改善箇所説明図

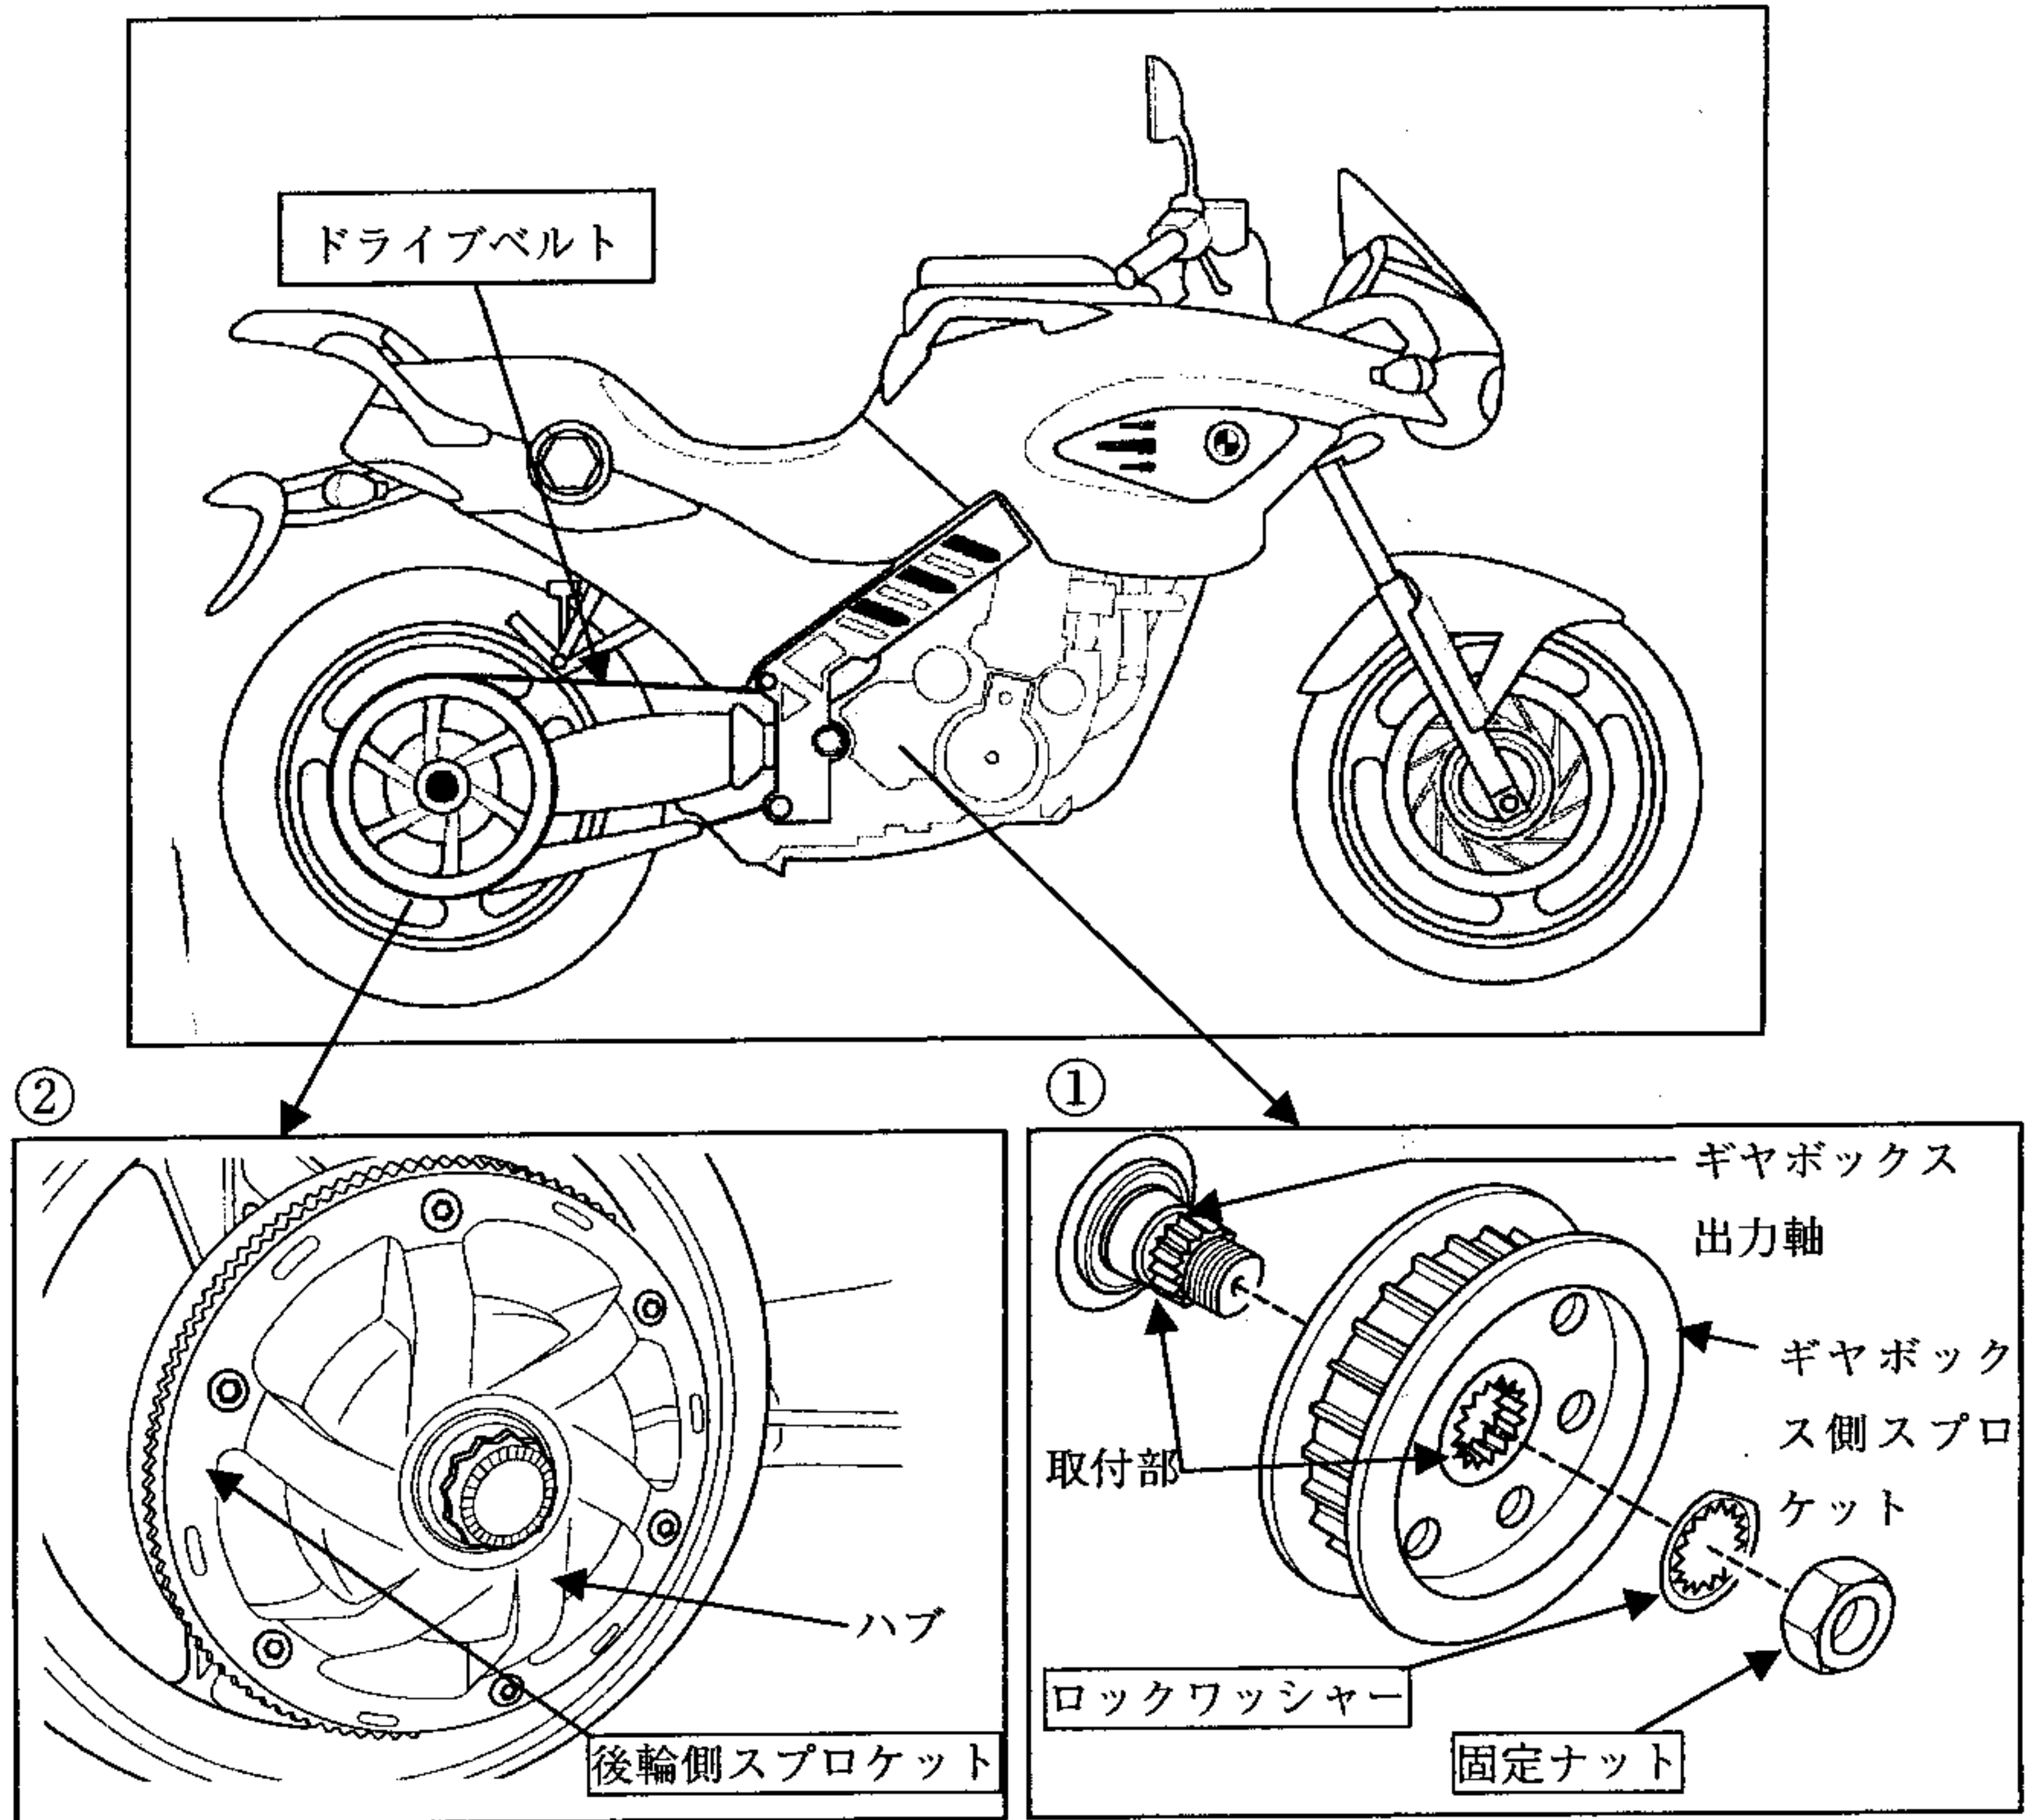
基準不適合箇所

- ① 動力伝達装置において、ギヤボックス側のスプロケットを固定しているナットの締付けが不十分なため、当該スプロケットとギヤボックス出力軸との取付部にがたが生じて異音が発生することがあり、そのままの状態で使用を続けると、当該取付部が破損して当該スプロケットが空転し、走行不能となるおそれがある。
- ② 動力伝達装置において、後輪側のスプロケットの加工方法が不適切なため、当該スプロケットに亀裂が発生することがあり、そのままの状態で使用を続けると、当該スプロケットが変形して駆動力が十分伝達できなくなり、最悪の場合、走行不能となるおそれがある。

改善の内容

- ① 全車両、スプロケットとギヤボックス出力軸との取付部を点検するとともに、ギヤボックス側のスプロケット固定ナットとロックワッシャーを新品に交換し、規定トルクで締付ける。
- ② 全車両、後輪側のスプロケットの製造番号を点検し、対象となるものは良品と交換するとともに、ドライブベルトに損傷のあるものは新品と交換する。
